廃炉発官 30 第 253 号  
平成 30 年 12 月 20 日

福島第一原子力発電所 特定原子力施設に係る実施計画 変更認可申請書の  
一部補正について

平成 30 年 8 月 31 日付け廃炉発官 30 第 162 号をもって申請しました福  
島第一原子力発電所 特定原子力施設に係る実施計画 変更認可申請書を別紙の  
とおり一部補正をいたします。

雨水処理設備、雨水移送設備の増設及び雨水RO濃縮水移送ラインの新設に関する審査の進捗を踏まえ、下記の通り補正を行う。

雨水移送設備  
全体概略図(4/4)

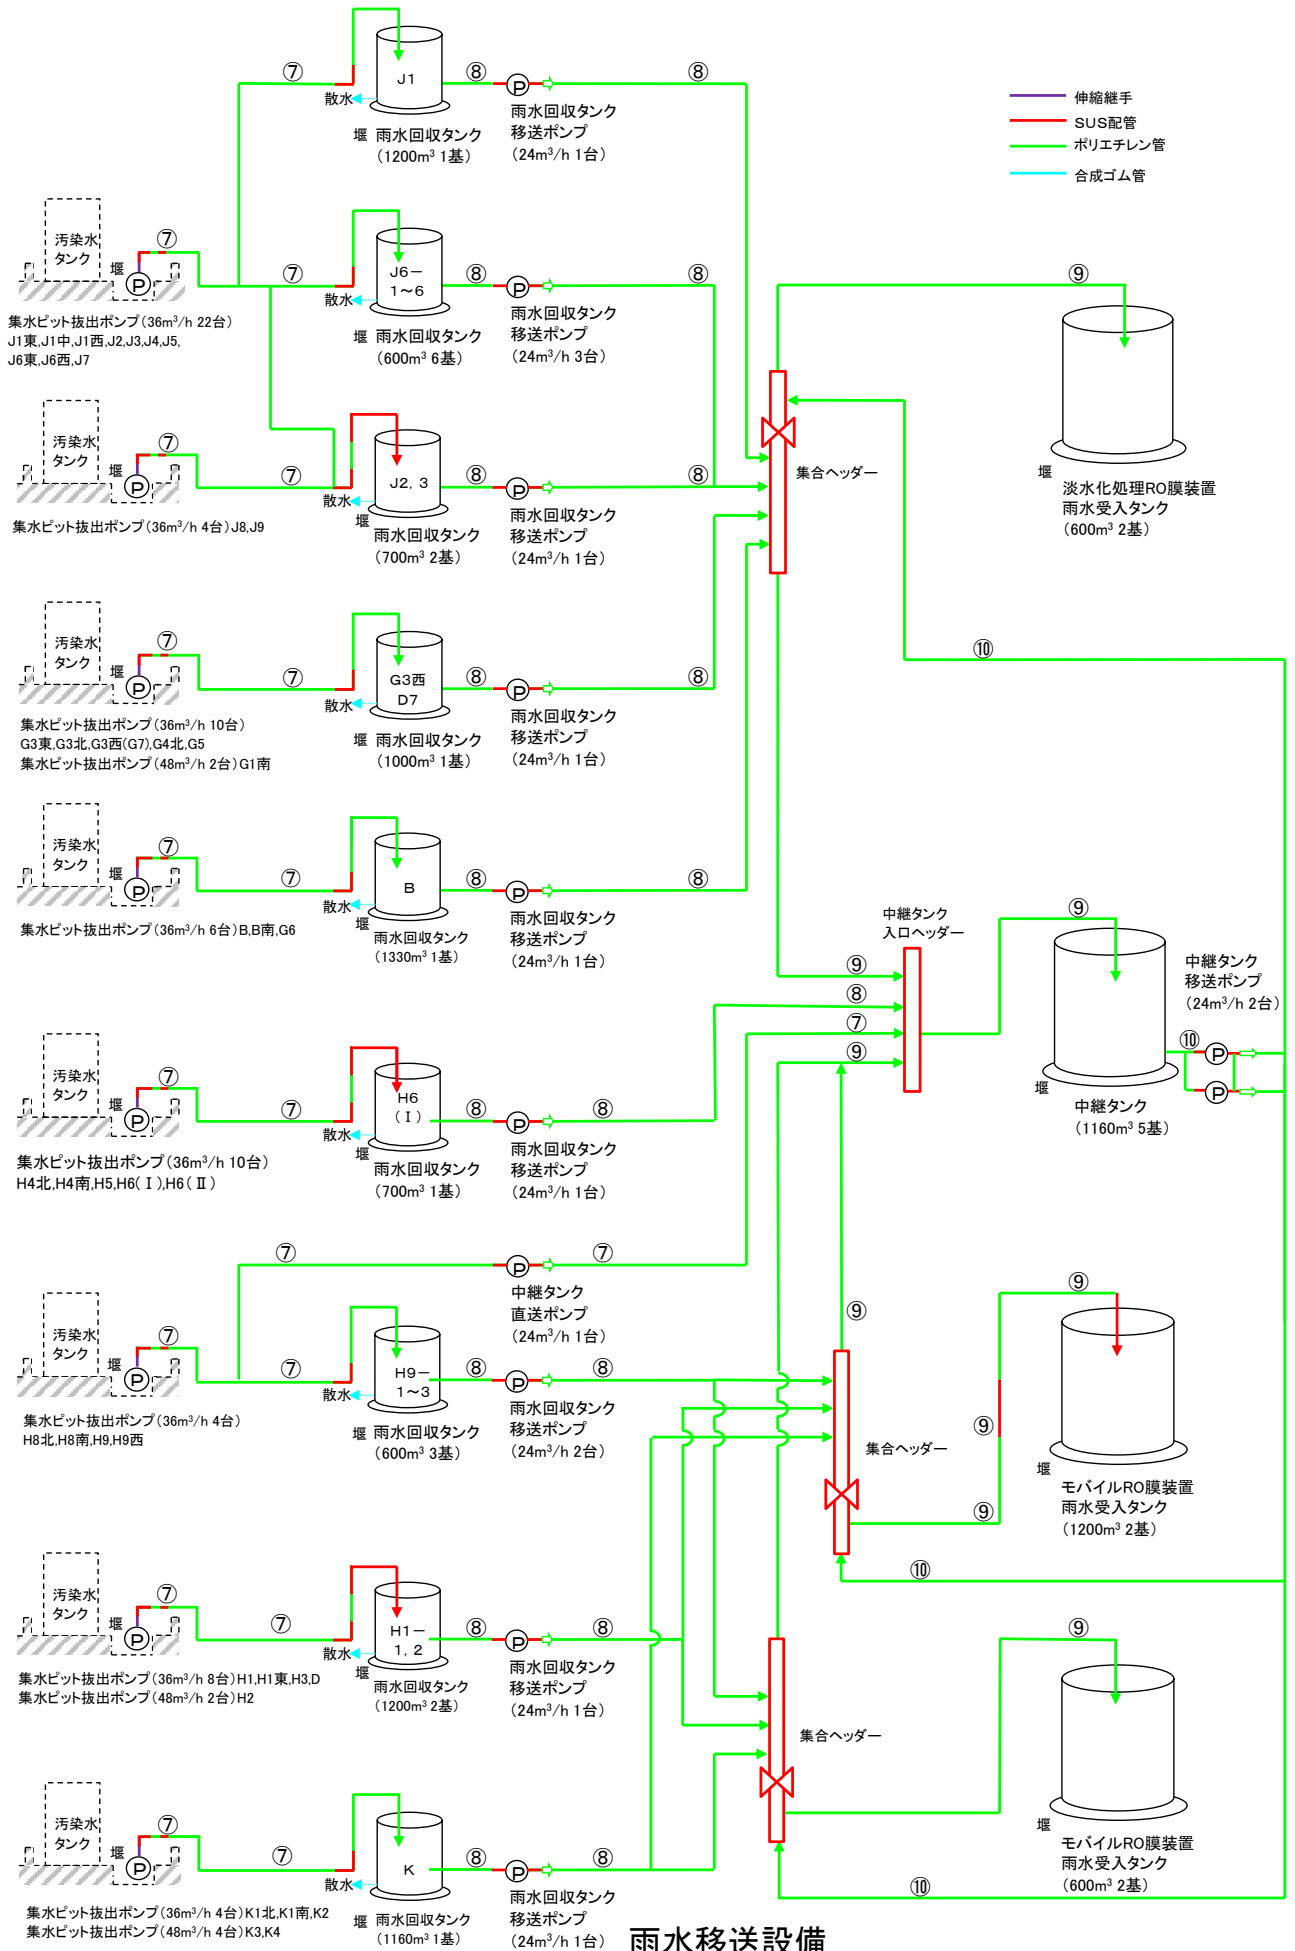
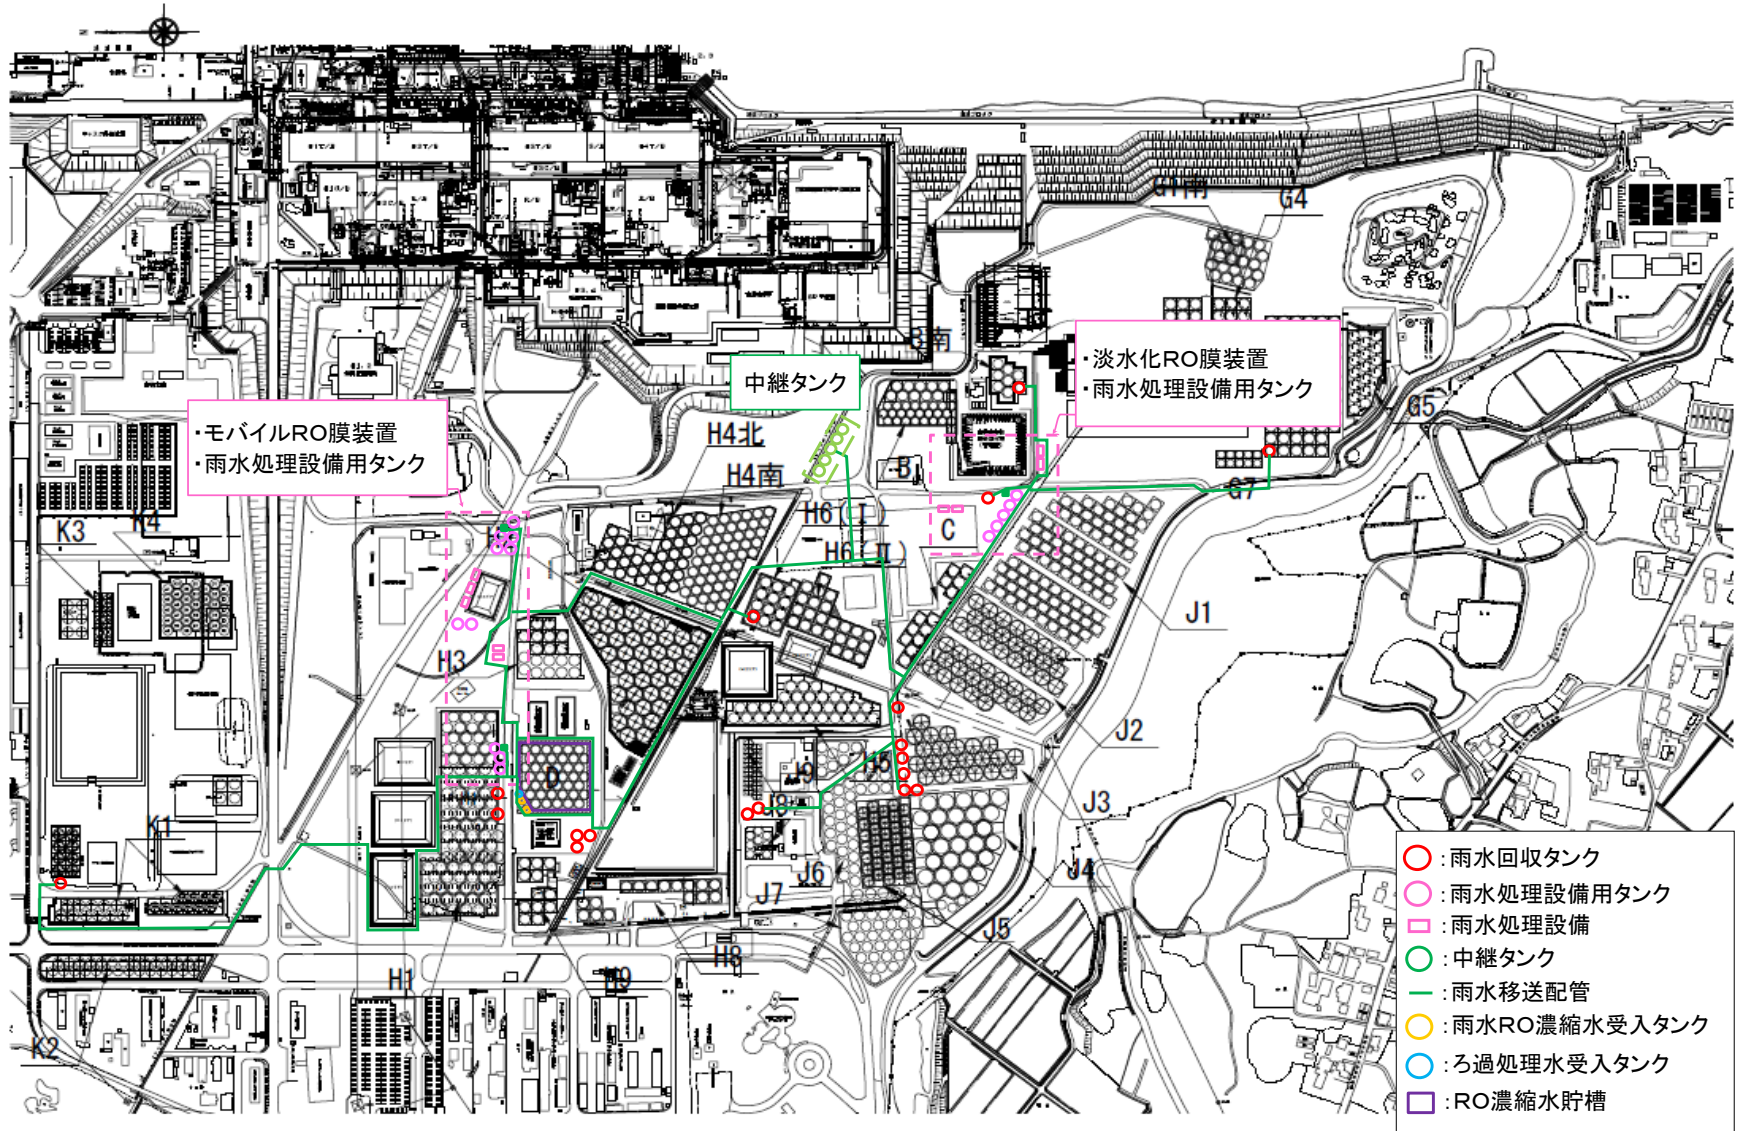
添付資料－1

- ・雨水移送設備全体概略図についての記載の適正化

雨水処理設備等概略配置図（全体）

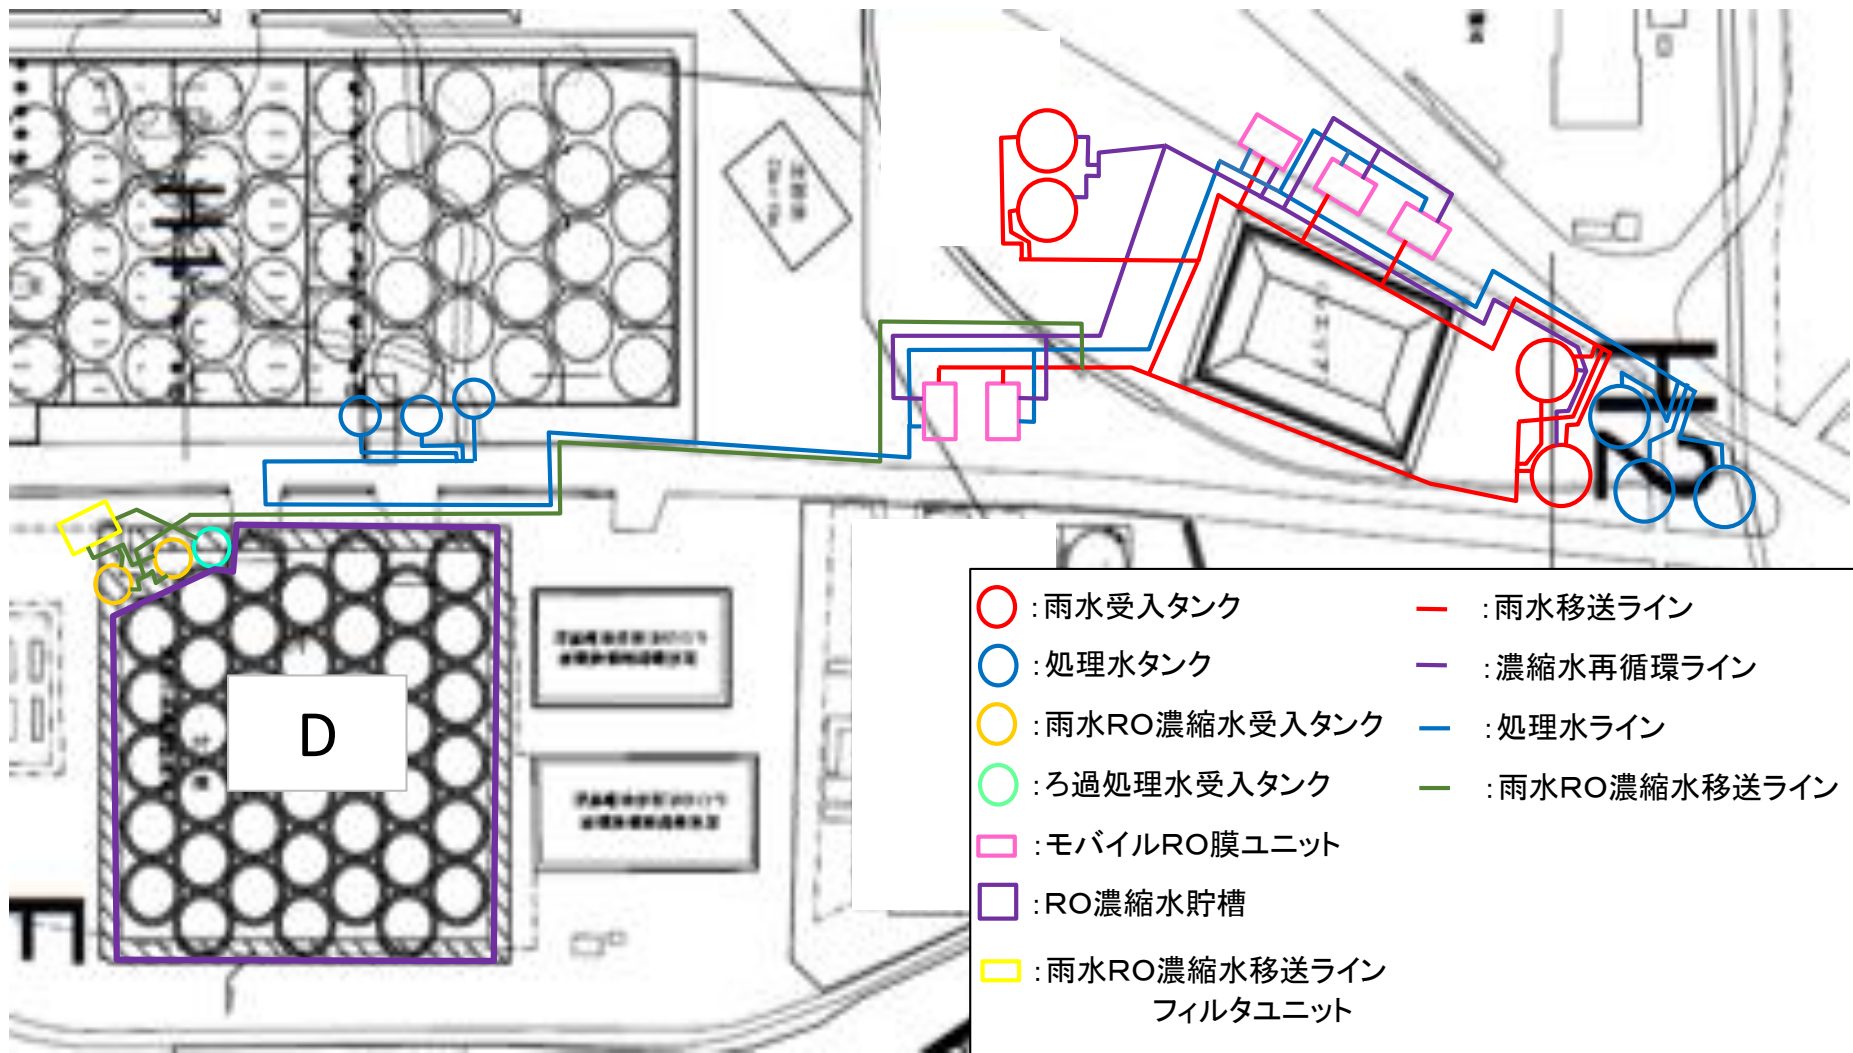
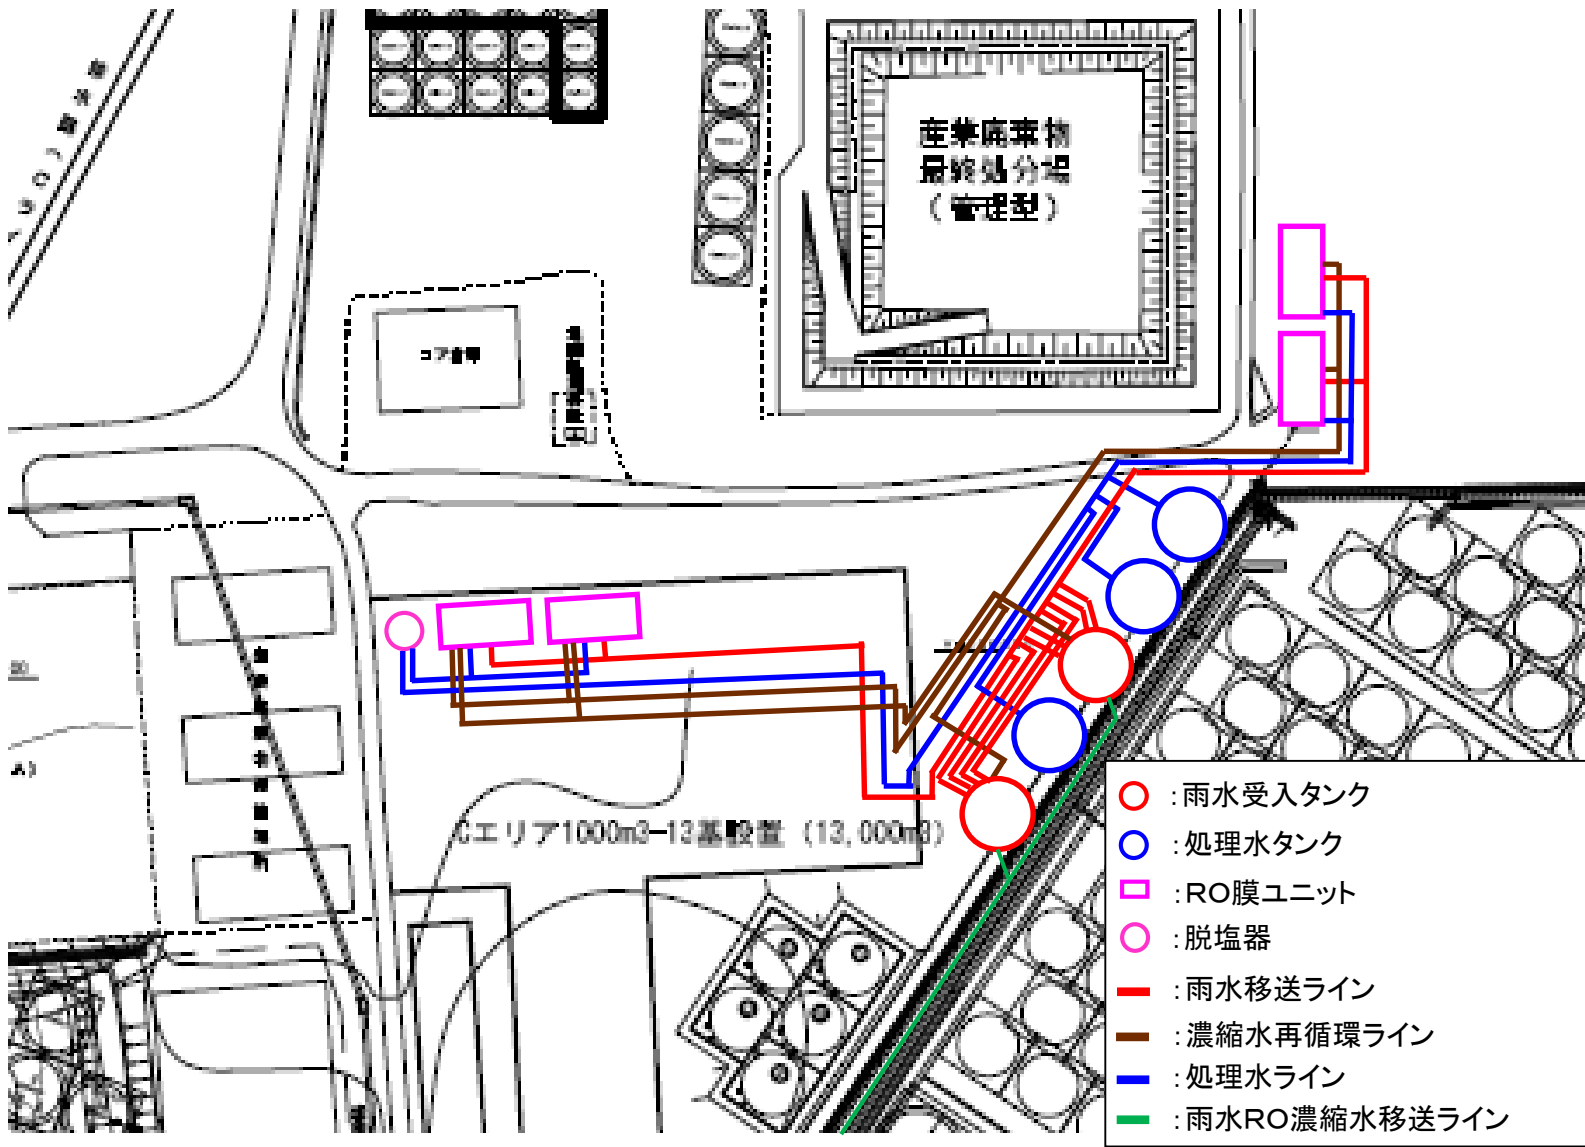
添付資料－2

- ・雨水処理設備等概略配置図を最新現場状況に変更
